Nota UOC3 Nº 173/2022

En representación de la UOC Nº 3, de la Municipalidad de Asunción, me dirijo a usted a fin de contestar las observaciones comunicadas por Nota DNC Nº 7111/2022, que guarda relación con el procedimiento CONVENIO MODIFICATORIO N° 2 al CONTRATO UOC3 N° 03/2021 "MEJORAMIENTO VIAL DE VARIAS CALLES DEL BAÑADO SUR BARRIO SAN CAYETANO" Licitación Pública Nacional con ID Nº 388824, del siguiente modo:

REF: CONTRATO UOC3 N°03/2021 "MEJORAMIENTO VIAL DE VARIAS CALLES DEL BAÑADO SUR, BARRIO SAN CAYETANO ID N° 388824

REF. : MEMORANDUM UOC3 N° 536/2022 S/ NOTA DE OBSERVACIÓN DNCP N° 7111/2022 DE LA DNCP SOBRE EL CONVENIO MODIFICATORIO N° 2 AL CONTRATO UOC3 N° 03/2021 "MEJORAMIENTO VIAL DE VARIAS CALLES DEL BAÑADO SUR BARRIO CAYETANO". ID N° 388.824

(Plano 1)

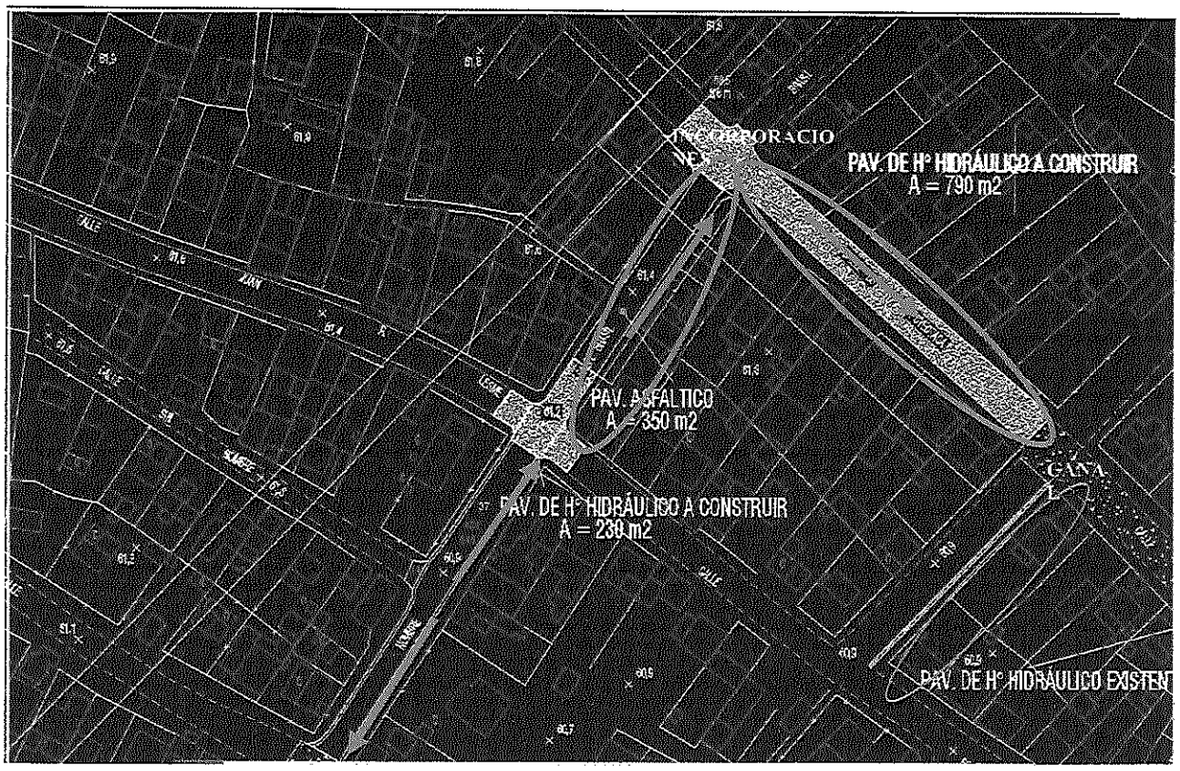
- La calle 33 Proyectada entre Brasil y Rojas Silva, y la calle Brasil entre 33 Proyectada y 34 Proyectada se incorporan justamente a los efectos de permitir y asegurar el escurrimiento de aguas por las nuevas pendientes encontradas sobre Brasil, de forma tal a conectar con el canal a cielo abierto de la calle Rojas Silva y 33 Proyectada (Ver Plano 1). Cabe señalar que volver a alterar las modificaciones de los vecinos no contribuirá a la estabilidad estructural de la vía.

(Plano 2)

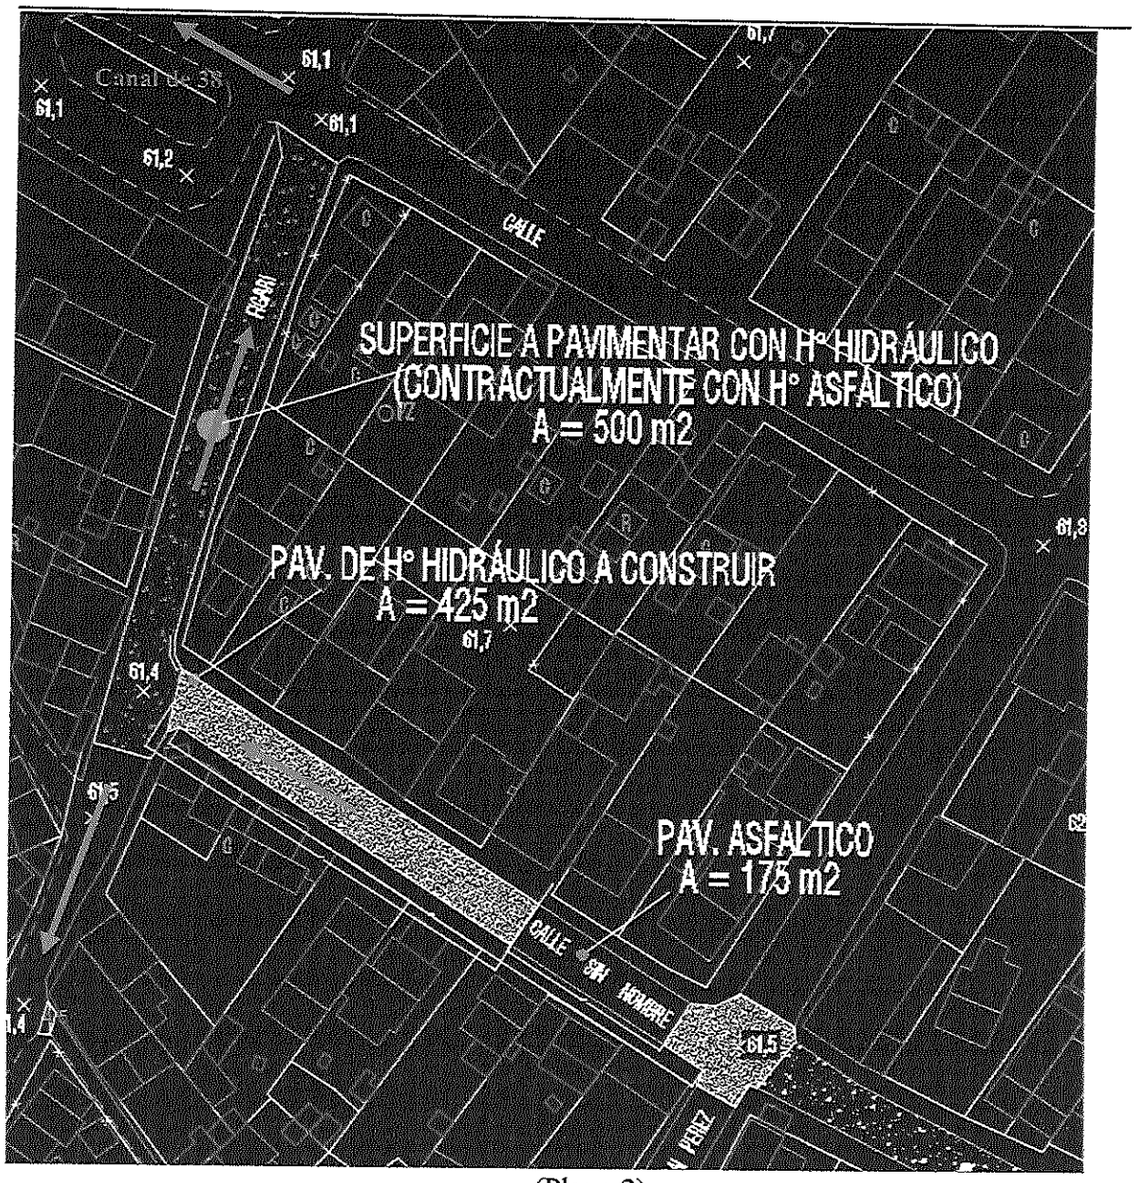
- La calle 39 Pytdas. entre Capitán Figari y Pai Pérez fue incluida para permitir la salida del agua, ya que con el mejoramiento vial de la calle Capitán Figari el escurrimiento de las aguas superficiales tendrá dificultades. (Ver Plano 2)

- El cambio de carpeta de asfalto a hormigón en Cap. Figari entre 38 y 39 proyectada se realiza de manera a facilitar el escurrimiento de la calle 39 Pytda. sobre Cap. Figari, donde la velocidad del agua superficial será mayor siendo recomendable el empleo de hormigón hidráulico en lugar de hormigón asfáltico. (Ver Plano 2)

Los cambios de tipo de rodadura sobre Capitán Figari, se dieron según el relevamiento plani-altimétrico realizado, así como también se tuvo en cuenta el rendimiento y condiciones de funcionamiento y la disposición de la misma.

(Plano 4)

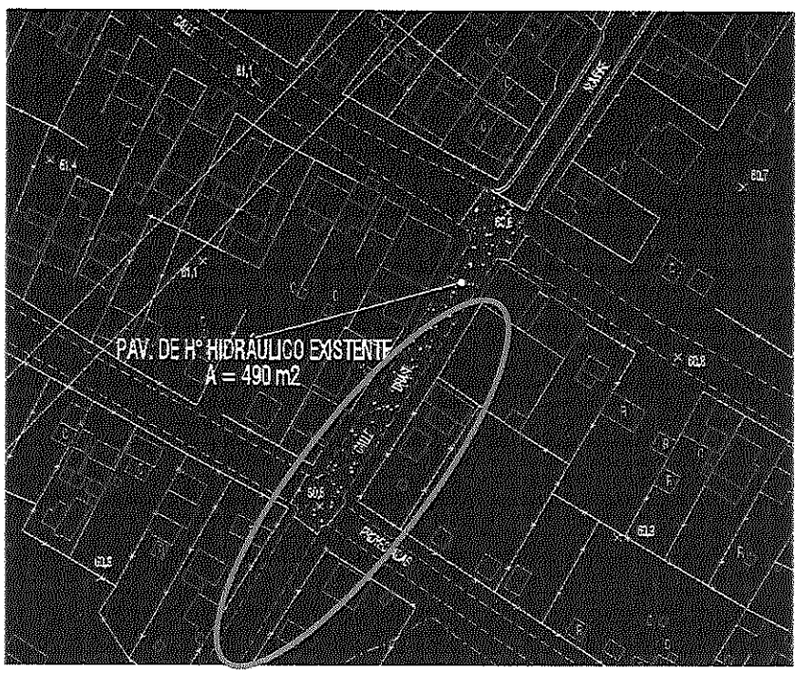
- Sobre Brasil entre 35 y 36 proyectadas no se vio la necesidad de eliminar el pavimento existente, ya que la misma se encontraba en buenas condiciones y la pendiente que posee asegura el escurrimiento de las aguas, por lo que se optó no eliminar. (Ver plano 4)
